1 変更内容

2 変更理由

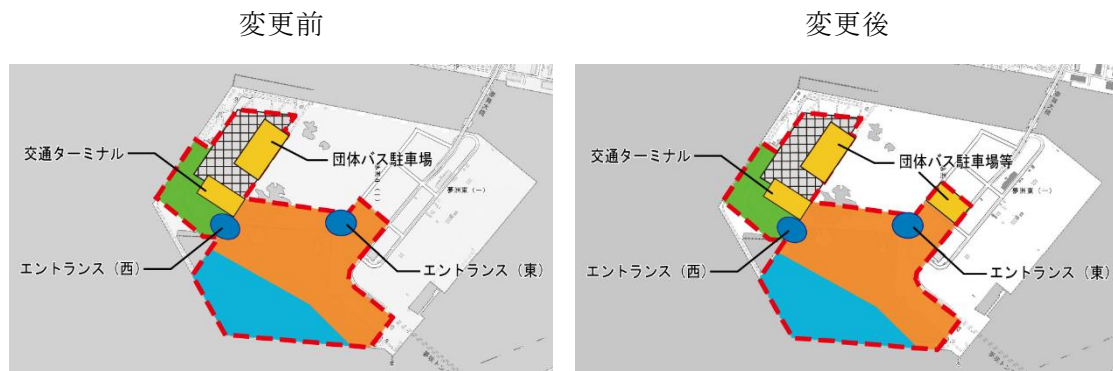
変更前	変更後
会場予定地面積	約155ha	約159ha
(仮称)舞洲駐車場 駐車台数	約7,500台	約9,000台

方法書提出以降、輸送計画及び会場レイアウトを詳細に検討した結果、交通ターミナル内の運用効率化や来場者の安全確保の観点から、団体バス駐車場の面積の拡大等が必要となったため、会場エリアを拡大し対応するもの。

(仮称)舞洲駐車場来場車による交通混雑の緩和を目的とした駐車場事前予約制を導入し、来場ピーク時間帯の受入台数を抑制することから、駐車場回転率の低下が見込まれる。そこで、当初想定していた来場台数を受け入れるため、(仮称)舞洲駐車場の駐車台数を増やす必要が生じたもの。
